## 建物配置イメージ

## 鶴川西地区

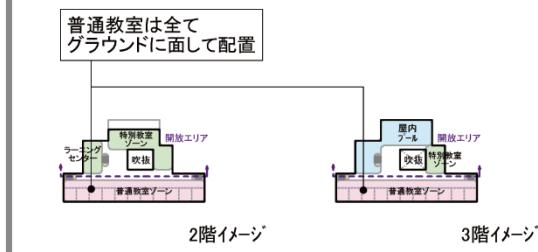
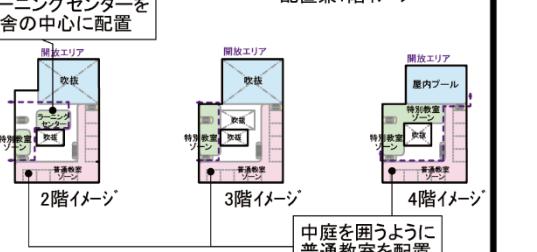
<p>【キーワード】</p> <p>①校舎の配置</p> <ul style="list-style-type: none"> <li>グラウンド、正門、駐車場との位置関係</li> </ul> <p>②校舎の階数</p> <ul style="list-style-type: none"> <li>使いやすさ</li> <li>採光・通風</li> <li>周辺への配慮</li> </ul> <p>③門の位置</p> <ul style="list-style-type: none"> <li>児童の動線</li> <li>安全性</li> <li>利便性</li> </ul> <p>④グラウンド</p> <ul style="list-style-type: none"> <li>広さ</li> <li>かたち</li> <li>使いやすさ</li> </ul>	<p>よいところ</p> <ul style="list-style-type: none"> <li>校舎が風よけになる（近隣の砂ほこり）</li> <li>地域の出入り口が地域利用施設に近い</li> </ul> <p>防災対応として体育館と校舎を切り離して使用することができる</p> <p>校舎まで正門からグラウンドを通る距離が長いので不審者が入りにくい</p>	<p>気になるところ</p> <ul style="list-style-type: none"> <li>60m以上もある直線廊下</li> </ul>	<p>よいところ</p> <ul style="list-style-type: none"> <li>日当たりのいい案が良い</li> <li>児童と車両動線の明確な分離</li> <li>災害時の避難の点から3階のが良い</li> <li>プール・体育館が広い</li> </ul> <p>気になるところ</p> <ul style="list-style-type: none"> <li>防災対応として体育館と校舎を切り離して使用することができる</li> <li>校舎まで正門からグラウンドを通る距離が長いので不審者が入りにくい</li> </ul> <p>気になるところ</p> <ul style="list-style-type: none"> <li>鶴の台と分断されて遊びにくい、目が行き届かなくなりそう</li> <li>グラウンドが狭く、校舎の裏の面積が多い</li> <li>崖と校舎が近く日影、視覚になる</li> <li>給食ゾーンへの車の出入りが離れていないか</li> <li>校門から昇降口まで遠い</li> </ul>	<p>よいところ</p> <ul style="list-style-type: none"> <li>児童が駐車場近くに配置</li> </ul> <p>気なるところ</p> <ul style="list-style-type: none"> <li>4階に普通教室があるのはよくない</li> <li>災害時4階の普通教室からの避難は時間がかかる（将棋倒しの可能性）</li> </ul> <p>気なるところ</p> <ul style="list-style-type: none"> <li>正門入ってからのすぐの昇降口は（入る人数により）工夫しないと学童が前の道に、登校時溜まる可能性があり危険。</li> <li>吹抜のB-1、B-2安全対策（転落防止）と夏冬の防寒対策はどうなるのか。夏特に熱くなり冷房代がかかりそう。</li> <li>屋内プールが上階にあるデメリット、壁の老朽化や耐震性。</li> </ul>

共通	<p>門:</p> <ul style="list-style-type: none"> <li>つる3小側から通学する児童を考え、南門・正門両方使用すると、広範囲から児童が入りやすい、歩車分離。</li> <li>正門の位置はここでいいのか・正門はもっと西に作るべき</li> </ul> <p>敷地周辺:</p> <ul style="list-style-type: none"> <li>敷地北側の6段階段、4段階段は使うべきではない</li> <li>南面の斜面を削り、通学路（正門前）歩道を広げたほうが良い、道をうろうろする児童は危ない</li> </ul> <p>駐車場:</p> <ul style="list-style-type: none"> <li>車使用をどうするのかの徹底。NG or OKなら車のためのロータリーを整備</li> </ul>	<p>グラウンド:</p> <ul style="list-style-type: none"> <li>砂埃対策で、人工芝化</li> <li>グラウンドの広さ・広さも大切だけど質はどうなんだろう</li> <li>鶴の台の活用</li> </ul> <p>プール:</p> <ul style="list-style-type: none"> <li>プール低学年・高学年2つなどあるとよい、広いほど良い。</li> <li>プールを学校開放するならば、屋外階段の設置など地域と学校の動線を分ける。</li> <li>室内プールの設置</li> </ul> <p>体育館:</p> <ul style="list-style-type: none"> <li>体育館は1～2階くらいのが良い</li> </ul>	<p>教室:</p> <ul style="list-style-type: none"> <li>障害を持つ児童のために、エレベーターの設置。バリアフリー化</li> <li>特別支援教室と職員室の近接配置</li> <li>教室の日当たり</li> </ul> <p>地域:</p> <ul style="list-style-type: none"> <li>学校と地域活動の施設を分ける</li> <li>守衛室を設けるべき</li> <li>地域との連携と安心安全な学校生活というの矛盾がある（誰でも入れては困る）</li> </ul>	<p>学童:</p> <ul style="list-style-type: none"> <li>学童が門側近くにあると良い（昔は門近くにあった）</li> </ul>
